Keuringsverslag van een elektrische laagspanning- en zeer lage spanningsinstallatie

NIET CONFORM

Datum keuring: 20/05/2026

Straatnaam Kouterstraat
Huisnummer 90
Busnummer
Postcode 3090
Gemeente OVERIJSE
Land België

Afbeelding schakel- en verdeelbord:

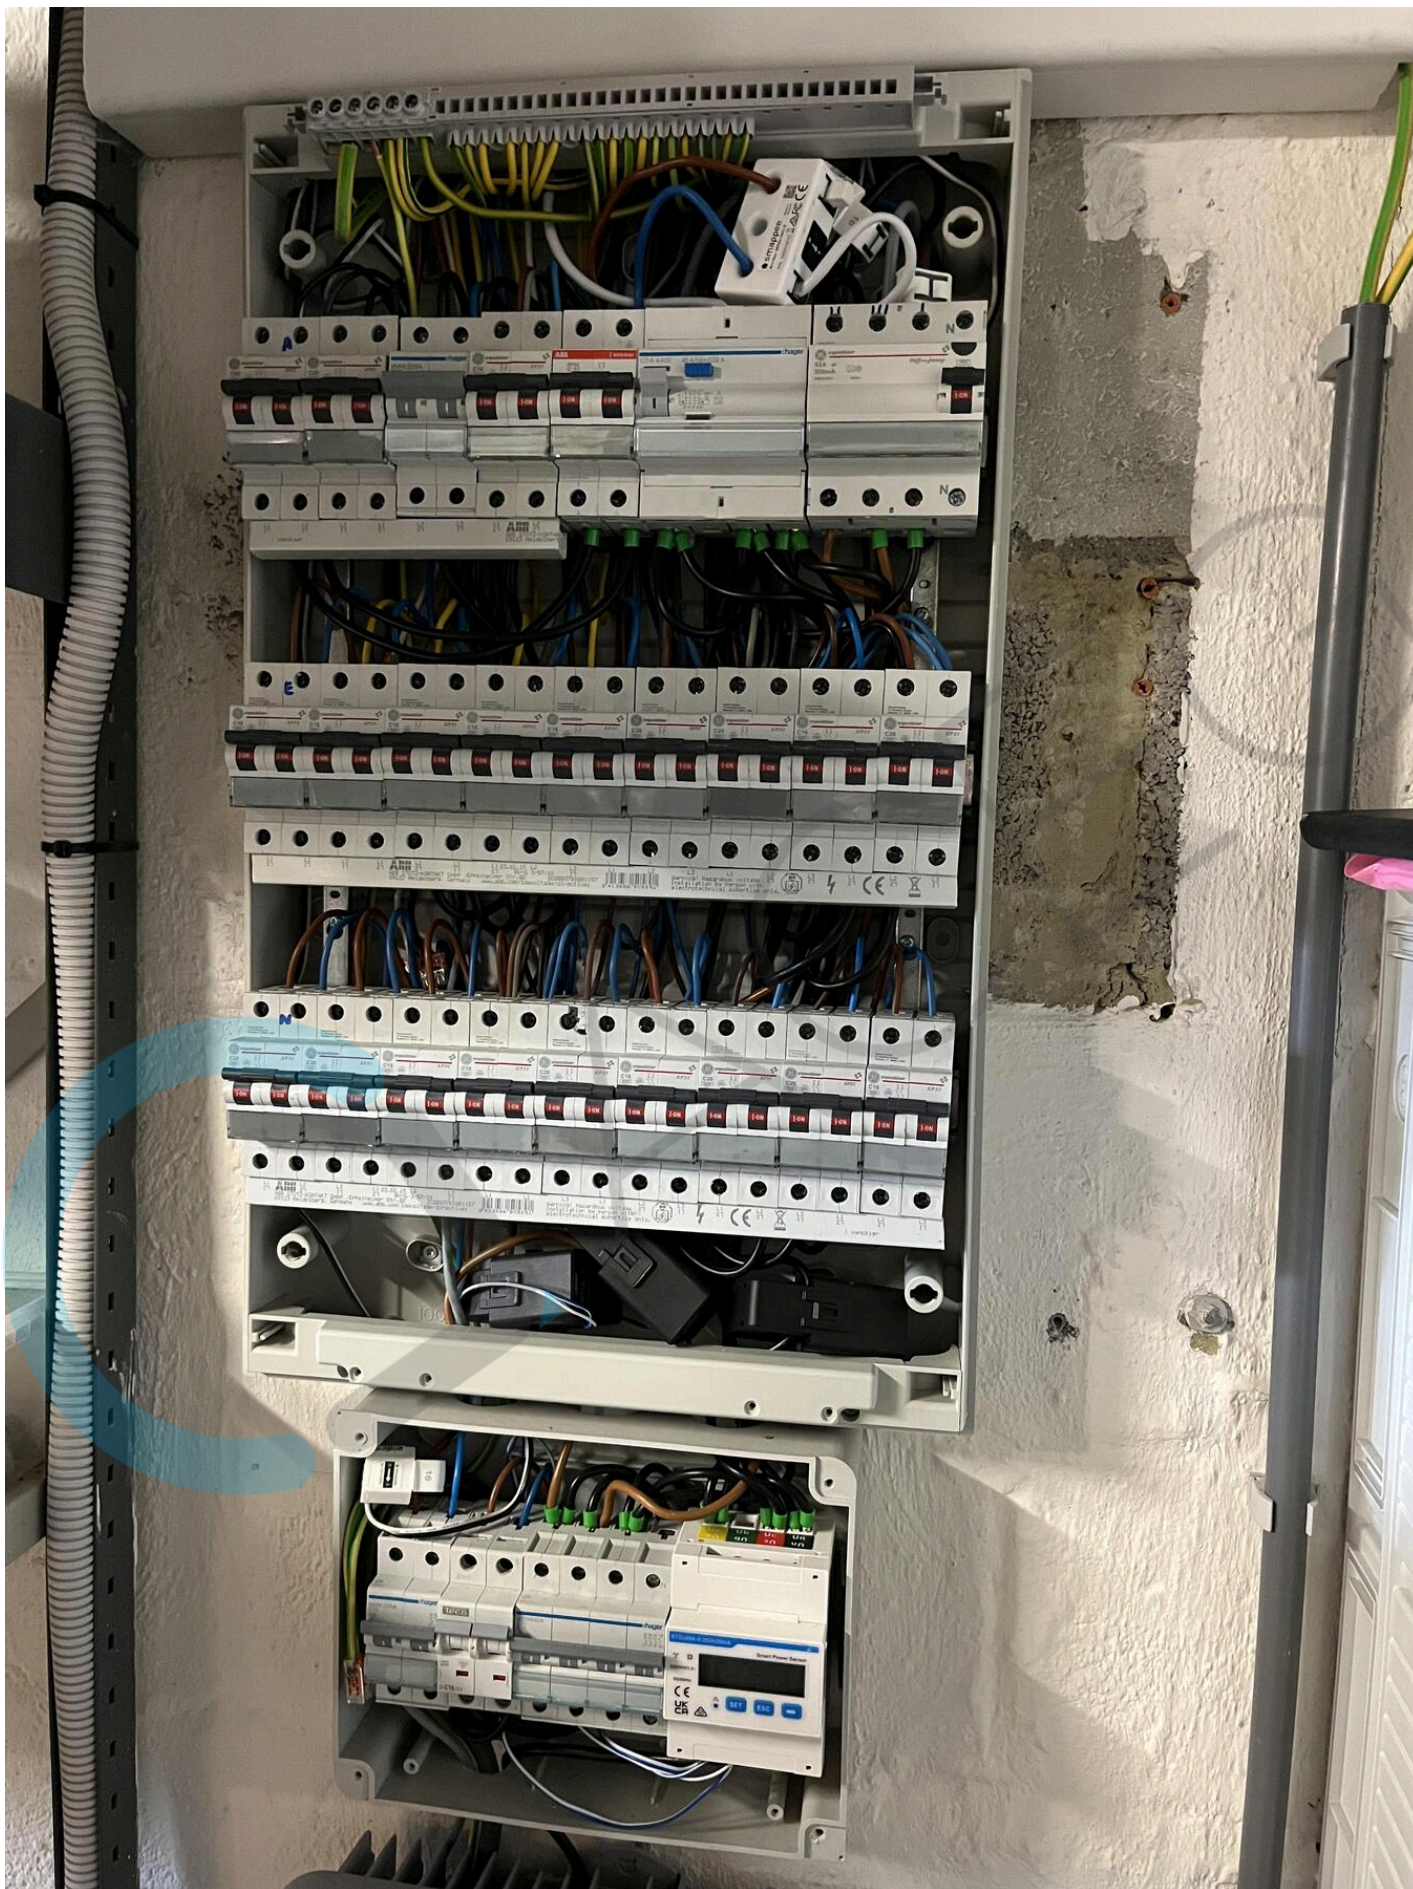
I8.21 Kabeldoorvoeren uit te voeren met wartels of gelijkwaardig bescherming. (Boek 1 Onderafdeling 5.2.6.1.)

p. 1/8
 Eendradschema
 3 x 230V ~ 50Hz

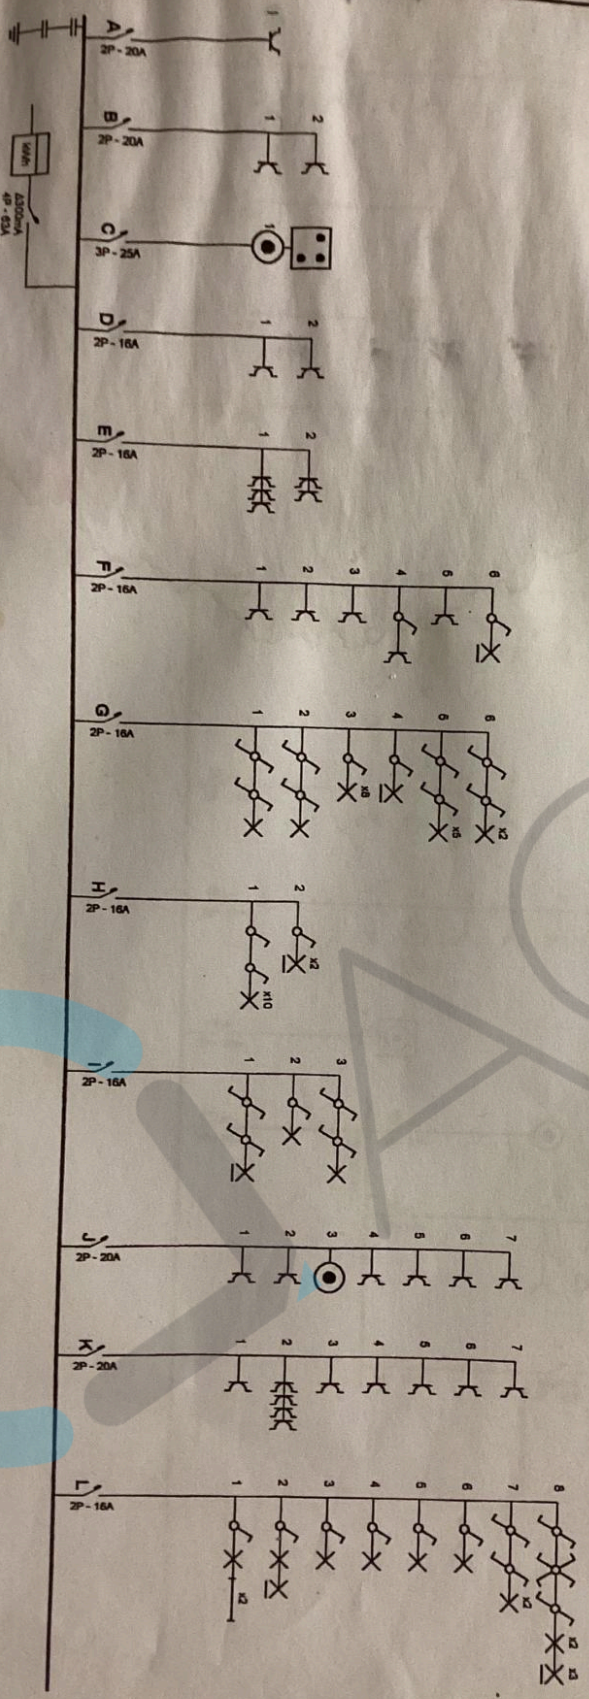
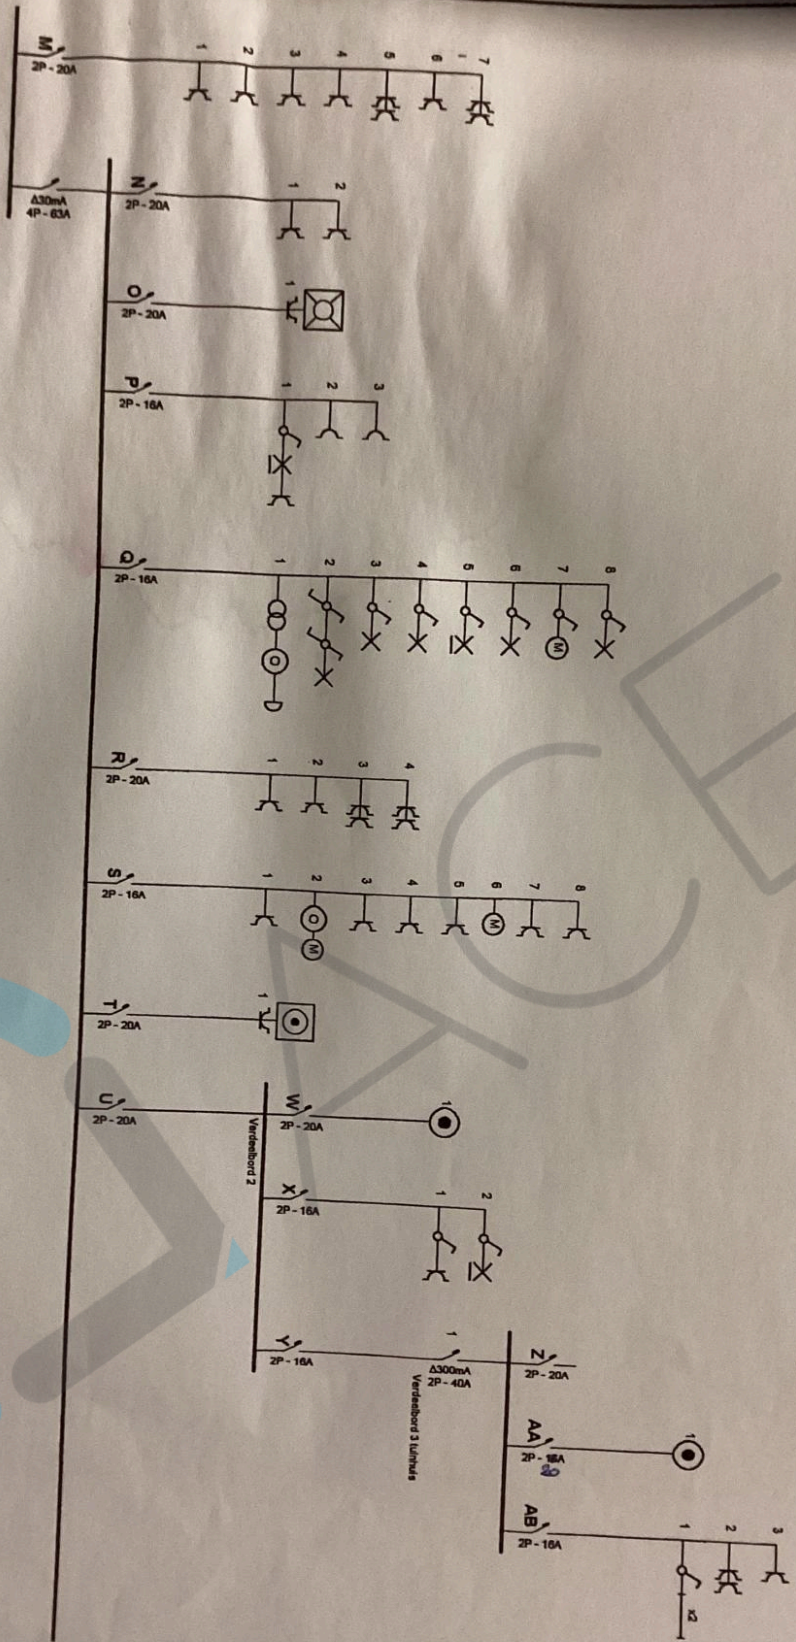
I1.02 Eéndraadschema van de installatie komt niet overeen met de werkelijkheid. (Boek 1 Afdeling 2.12 - 2.13 en 3.1.2)
